湖南湘阴 4x20 兆瓦鱼光互补扶贫项目

监理工程师通知回复单

编号: FYDL-HNXY-ZH-A. 18-002

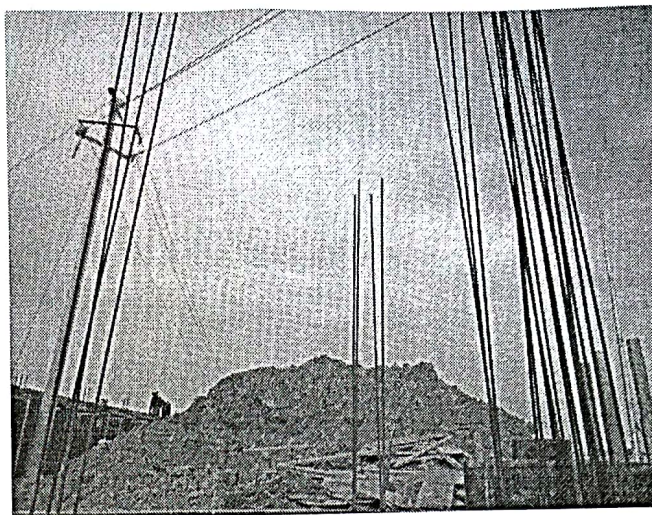
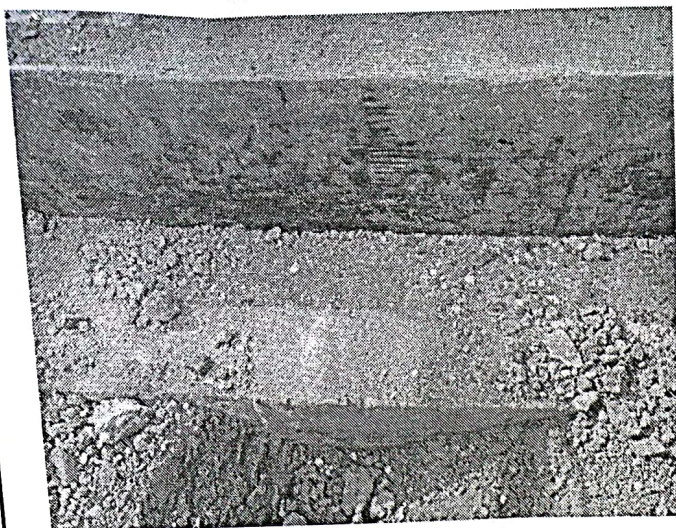
详细内容: 收悉监理工程师通知单 XYCTH-JLT-33, 贵方在工程师通知单 XYCTH-JLT-33 的要求内容, 我现场管理人员已经督促施工队做相应措施; 并通知施工方严格按照设计要求施工, 后序工作进行前必经监理方验收, 方可施工。

- 1、基础层已按原设计厚度 600mm 整改完成, 基础底板宽度 1200mm, 水泵房中心预留宽度为 4800mm 均已按设计要求整改完成;
- 2、水泵房基础女儿墙暗柱 AZ1 预留钢筋柱已按设计图进行预埋;
- 3、水泵房基础已按设计标高整改完成;
- 4、施工现场加强施工技术管控, 严格按照蓝图施工;
- 5、每道工序完成后严格执行三级自检制度, 经监理机构验收合格后进行下道工序。

已整改完毕
